The information or instructions contained in this document relate to Design Change Advisory no. MÄM 36-201 which has been approved under the authority of JAA Design Organization Approval No. MOT JA-01.

1.8 Measures

Abbildung 1: Korrektes Einrasten der Blattfeder in der Nut
Figure 1: Proper Engagement of Leaf Spring in Groove

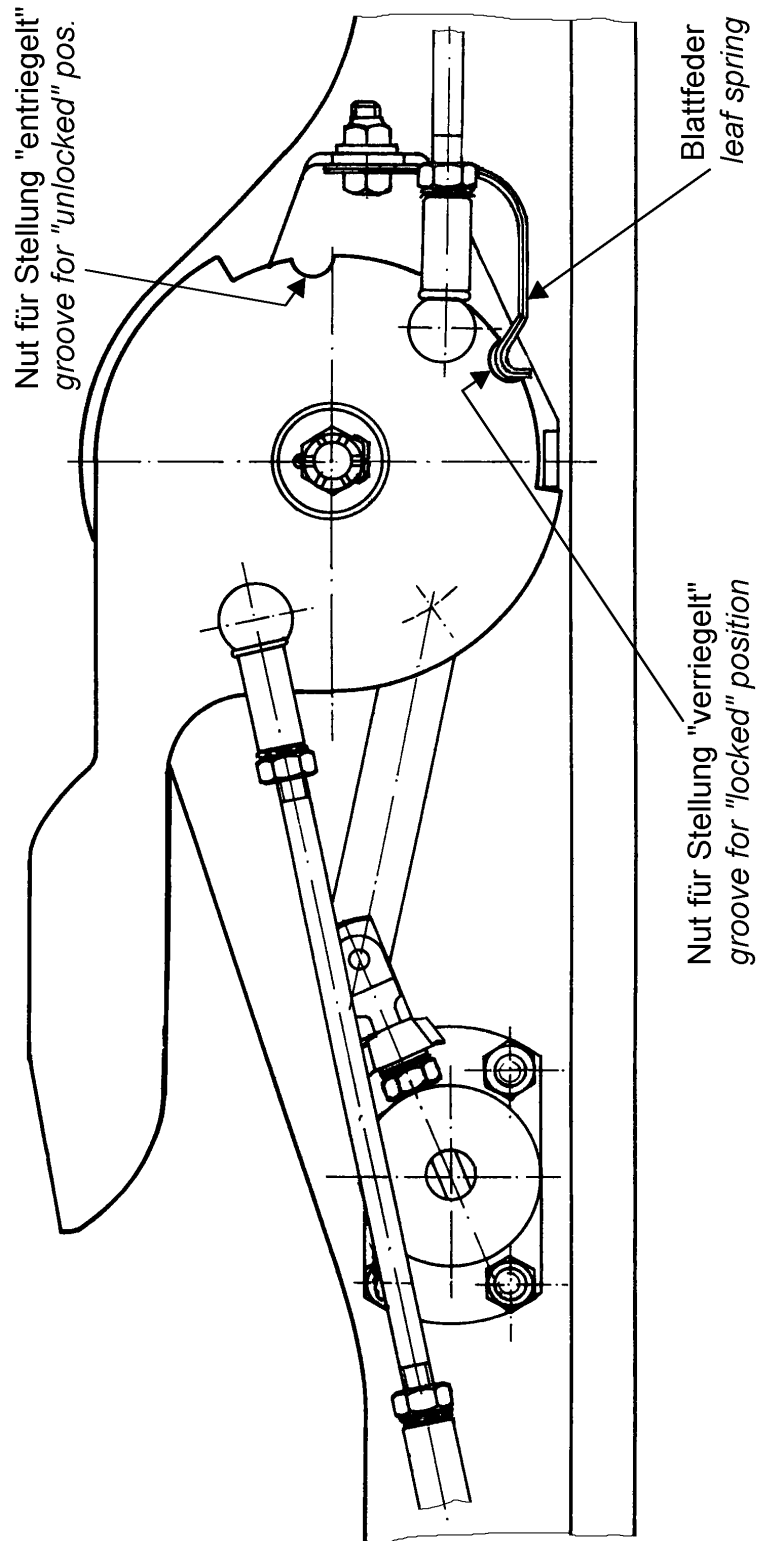
- (c) Einrastmechanismus links und rechts überprüfen (siehe Abb. 1).
 - Blattfeder und Nut auf Verschleiß kontrollieren.
 - Durch visuelle Überprüfung sicherstellen, daß die Feder in Stellung "verriegelt" (roter Hebel ganz vorne) vollständig in die Nut einrastet. Das Einrasten muß bei geöffneter Haube spürbar sein.

1. Inspection of canopy locking mechanism on both sides.
 - (a) Remove LH and RH cover (3 Phillips screws each).
 - (b) Check LH and RH locking mechanism for corrosion and insufficient lubrication. Also refer to Service Information No. SI36-004.
 - (c) Inspect LH and RH snap-in mechanism (see Fig. 1).
 - Check leaf spring and groove for wear.
 - Ensure by visual inspection that the spring engages in the groove completely when the red lever is in the "locked" (full forward) position. Snap-in must be noticeable when the canopy is open.
 - (d) Check lock wire for canopy jettison mechanism for damage.
 - (e) Ensure that the 4 locking bolts are not lubricated.
 - (f) Ensure that all 4 locking bolts protrude from the canopy frame contour by 2.5 to 3.5 mm (0.10 to 0.14 in) when the levers catch in the "unlocked" position (see Fig. 2).

(h) Sicherstellen, daß sich die Verriegelungshebel links und rechts bei geschlossener Haube ganz nach vorne umlegen lassen (d.h. genauso weit wie bei offener Haube). Einrasten der Feder visuell überprüfen (s. Abb. 1).

(h) Ensure that the LH and RH locking levers can be moved fully forward with the canopy closed (i.e., as far forward as with the canopy open). Verify proper engagement of the spring by visual inspection (see Fig. 1).

Figure 2: Adjustment of Locking Bolts

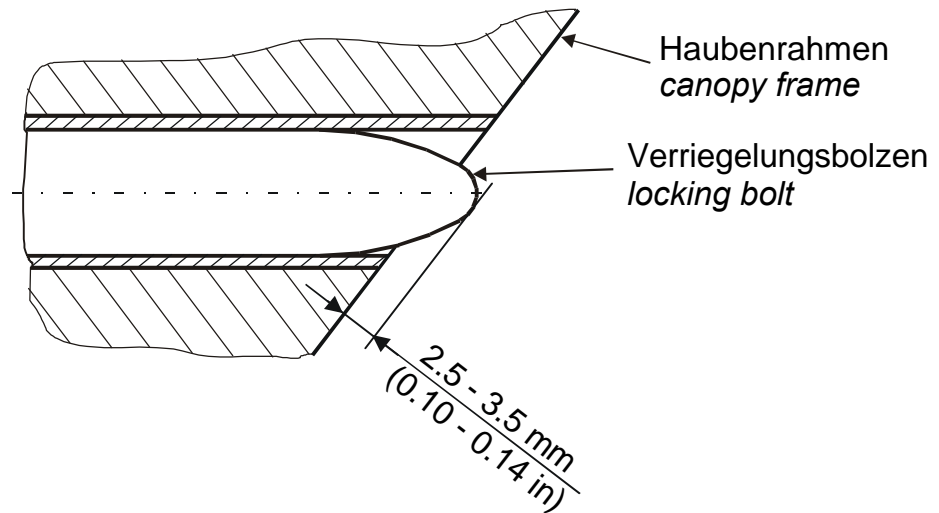
- (f) Sicherstellen, daß alle 4 Verriegelungsbolzen um 2,5 bis 3,5 mm aus der Haubenrahmenkontur ragen, wenn die Hebel in Stellung "entriegelt" einrasten (siehe Abb. 2).

Falls nötig, Position der Bolzen einstellen (an jenen Verbindungsstangen, die an den roten Verriegelungshebeln angeschlossen sind). Die Gewinde an beiden Enden jeder Verbindungsstange müssen mindestens 5 mm tief in die Gegenstücke eingeschraubt sein. Falls dies nicht möglich ist, so sind längere Verbindungsstangen einzubauen (vorne: Teilnr. 123661, hinten: Teilnr. 128481).

If necessary, adjust position of the bolts (at those connection rods which are connected to the red locking levers). The threads on both ends of each connection rod must be screwed into the mating parts at least 5 mm (0.2 in) deep. If this is not possible, then longer connection rods must be installed (front: part no. 123661, rear: part no. 128481).

Figure 3: Maximum Wear of the Bushes in the Canopy Frame in the Fuselage

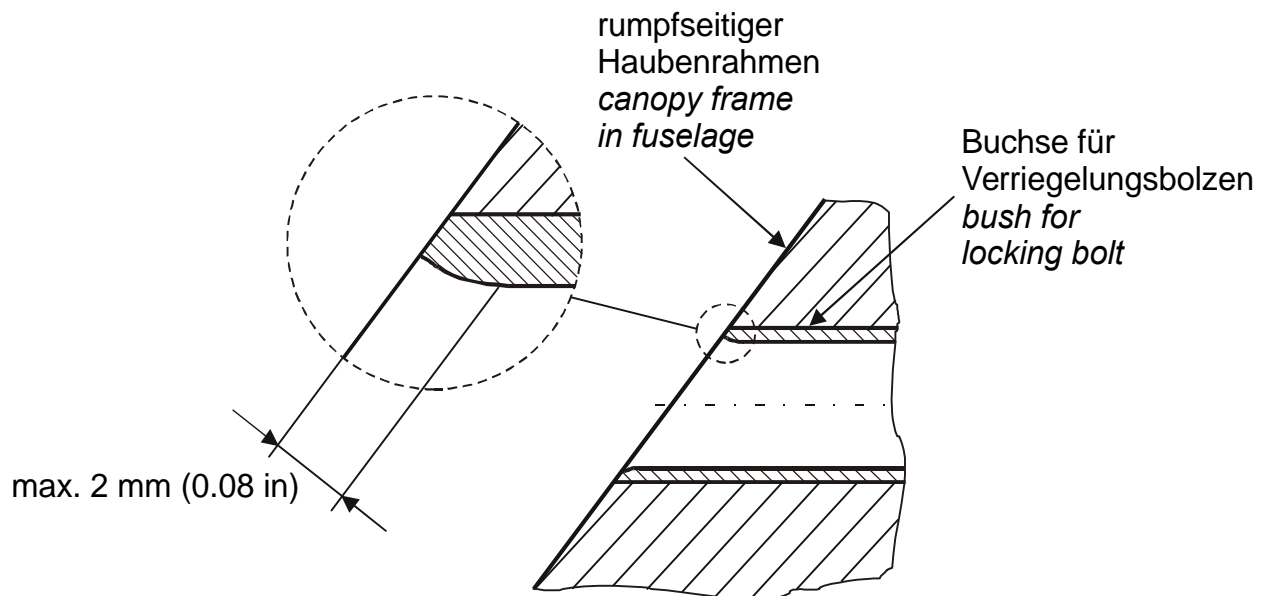
(g) Am rumpfseitigen Haubenrahmen: Buchsen für alle 4 Verriegelungsbolzen auf übermäßige Abnutzung am Rand kontrollieren (max. 2 mm, siehe Abb. 3). Falls nötig, Buchsen austauschen.

(g) On the canopy frame in the fuselage: check bushes for all 4 locking bolts for excessive wear on the edge (max. 2 mm / 0.08 in, see Fig. 3). If necessary, replace bushes.
